改善箇所説明図②

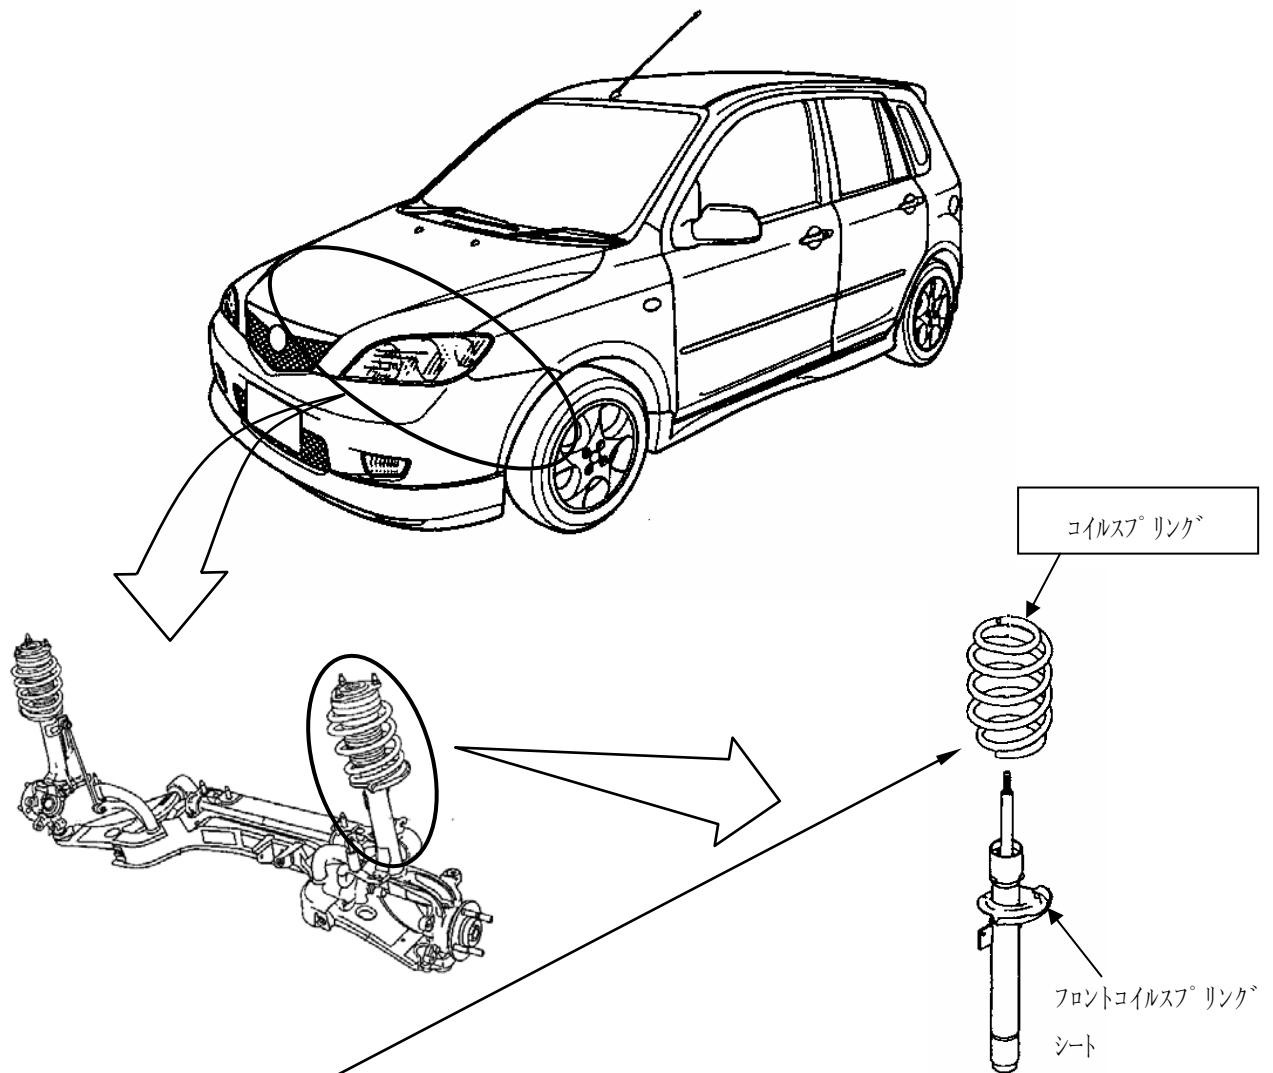
基準不適合発生箇所

緩衝装置において、フロントコイルスプリングシートとコイルスプリングの組合せが不適切なため、コイルスプリングが当該シートと干渉するものがある。そのため、そのまま使用を続けると、当該スプリングの塗装が剥がれて錆が発生し、折損することがあり、最悪の場合、折損したスプリングとタイヤが干渉し、タイヤが損傷して、走行不能に至るおそれがある。

改善の内容

全車両、コイルスプリングを対策品と交換するとともに当該スプリングの防錆プレート（亜鉛製プレート）を当該スプリングとフロントコイルスプリングシートの間に装着する。

識別：左フロントサスペンションのタワーバー上側に黄色ペイントを塗布す
